**Parco Eolico "CORONA PRIMA"**

MODIFICHE "NON SOSTANZIALI" ai sensi della D.G.R. n° 41 del 19/01/2016

**VARIANTE di PROGETTO**

**RELAZIONE TECNICA**

Figura 16 – Configurazioni cavidotti – comparazione ed evidenza aree interessate dalla modifica

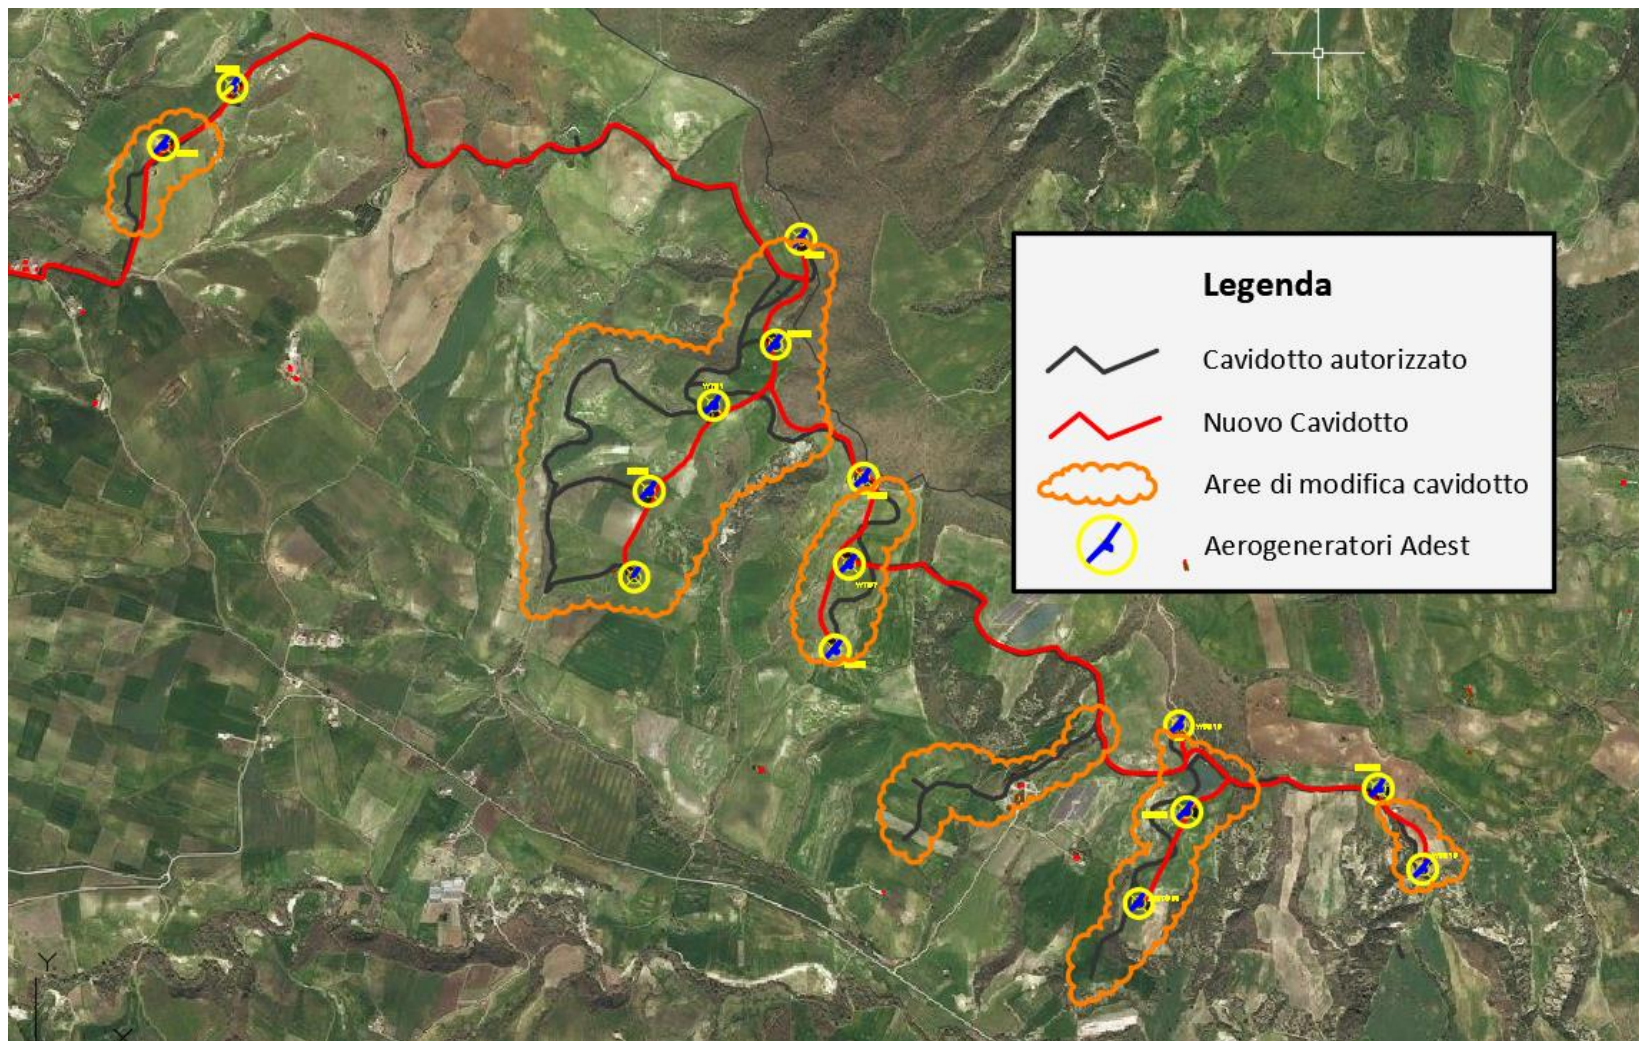
La configurazione originale dei cavidotti di collegamento tra gli aerogeneratori sommava una lunghezza totale dello sviluppo lineare dei cavidotti di circa **17000 m**, mentre la nuova configurazione sviluppa circa **11963 m**.

In figura 16 sono rappresentati in sovrapposizione la configurazione del cavidotto prima e dopo la modifica con evidenza delle sole aree interessate dalla modulazione dei percorsi per la sovrapposizione del cavidotto alle strade di accesso agli aerogeneratori.
